REGIONALVERBAND HEILBRONN-FRANKEN Verbandsversammlung	VORLAGE: (VV) 11/99
	Anlagen: 2
25. Juli 2025 – öffentlich Tagesordnungspunkt 9 Bearbeiter: Dr. Raphael Kist	Vorgang: -

Teilfortschreibung des Regionalplans für die Region Stuttgart zur Festlegung von Vorranggebieten für regionalbedeutsame Windkraftanlagen – erneutes Beteiligungsverfahren
Beschluss über die Stellungnahme der Verbandsverwaltung

Verband Region Stuttgart, Teilfortschreibung des Regionalplans für die Region Stuttgart zur Festlegung von Vorranggebieten für regionalbedeutsame Windkraftanlagen
Stellungnahme zur Beteiligung der Träger öffentlicher Belange gemäß § 9 (3) ROG in Verbindung mit 12 Abs. 2 LplG.

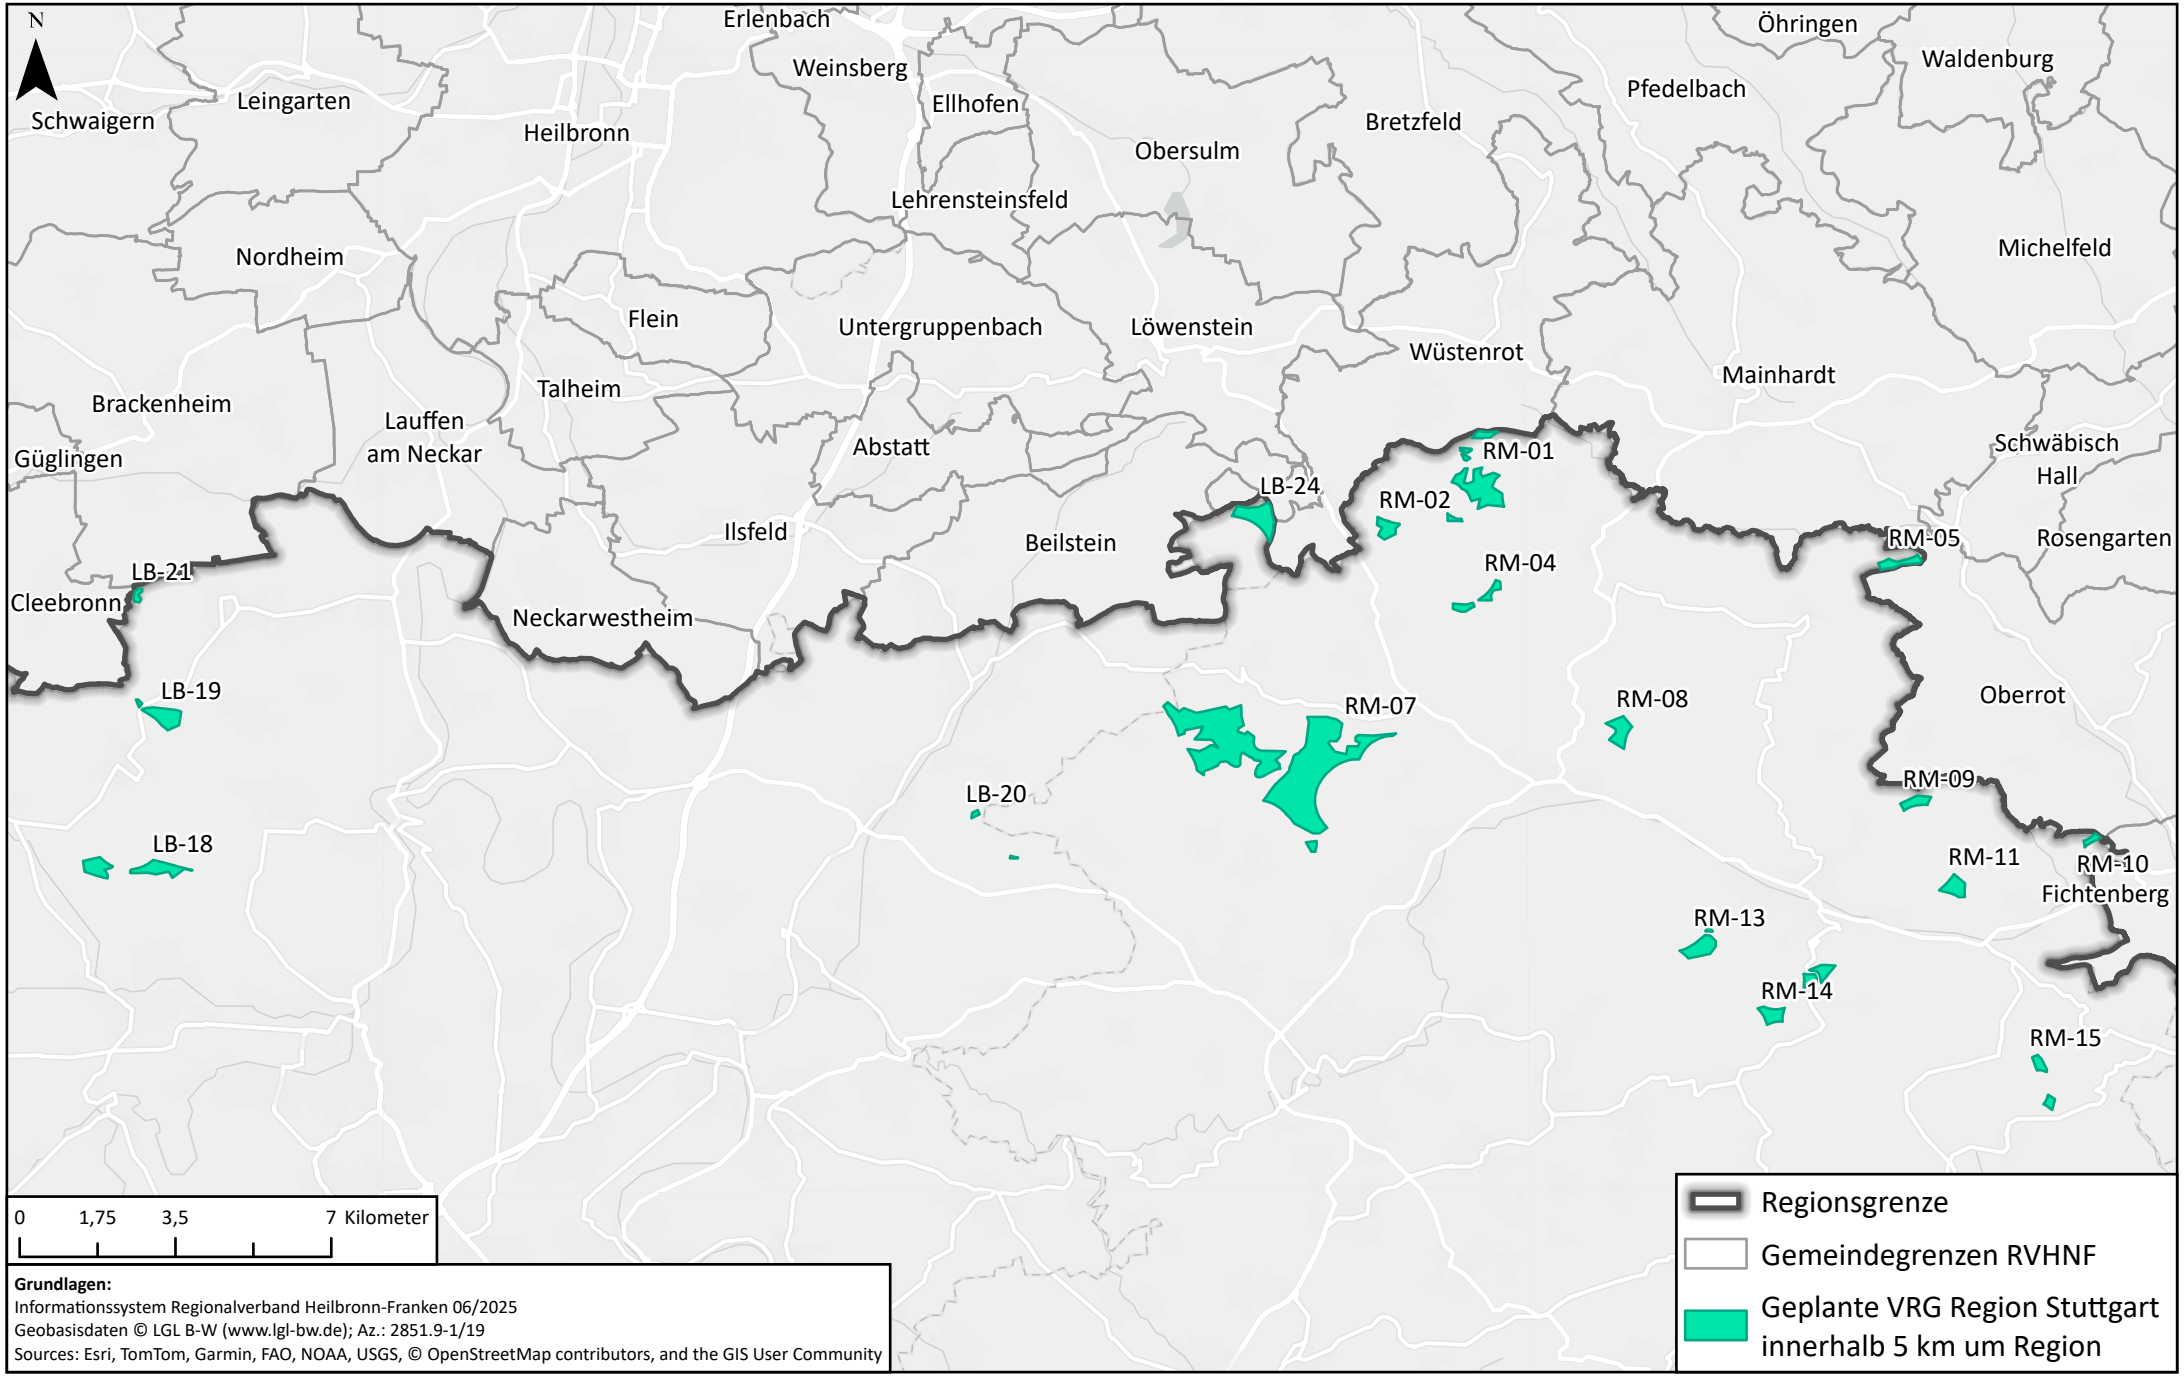
Abschließend möchten wir noch auf einen weiteren Sachverhalt hinweisen, der das geplante Vorranggebiet RM-05 betrifft. Uns ist bewusst, dass dieses Gebiet keiner Änderung unterzogen wurde und damit nicht zur Stellungnahme berechtigt. Allerdings war folgender Hinweis zur letzten Beteiligungsrunde noch nicht möglich, da wir damals mit unserer eigenen Teilfortschreibung Windenergie II noch keinen entsprechenden Verfahrensstand erreicht hatten. Zwischenzeitlich

haben wir eine eigene Vorranggebietskulisse erarbeitet und im Verfahren. Hierbei zeigte sich, dass wir in Nachbarschaft des genannten RM-05 zwei eigene Vorranggebiete möglich machen könnten (SHA_20_II und SHA_23_II). Allerdings ergibt sich durch diese Gebiete in Zusammenschau mit dem geplanten Gebiet RM-05 eine Umfassungsproblematik für den Schwäbisch Haller Teilort Wielandsweiler. Uns ist bewusst, dass unsere Planung der des VRS zeitlich nachgelagert ist und wir uns somit anpassen müssen. Allerdings möchten wir doch darauf hinweisen, dass das Gebiet RM-05, welches laut Bewertungsbogen einen Umfang von 13,12 ha hat, auf Seiten des RVHNF voraussichtlich dazu führt, dass das geplante Vorranggebiet SHA_20_II um eine Fläche von ungefähr 90 ha (konkreter Reduzierungsbedarf kann erst im Annexverfahren zur Teilfortschreibung Windenergie II ermittelt werden) reduziert werden muss. Nach unserem Kenntnisstand ist für SHA_20_II bereits eine Vorhabenplanung initiiert, welche somit zumindest teilweise wieder zur Disposition steht. Mit Blick auf den Gesamtausbau der Windenergie in Baden-Württemberg würden wir es begrüßen, wenn das geplante Vorranggebiet RM-05 im weiteren Verfahren entfallen könnte und so insgesamt ein Vielfaches an Flächen für die Windkraft ermöglicht würde. Dies wäre aus hiesiger Sicht im Sinne des § 2 EEG. In diesem Fall könnte unser geplantes Vorranggebiet SHA_20_II voraussichtlich unverändert im Annexverfahren zu Ende und die dort bereits laufende Umsetzungsplanung weitergeführt werden. Andernfalls müsste es um die oben genannte Fläche reduziert werden.
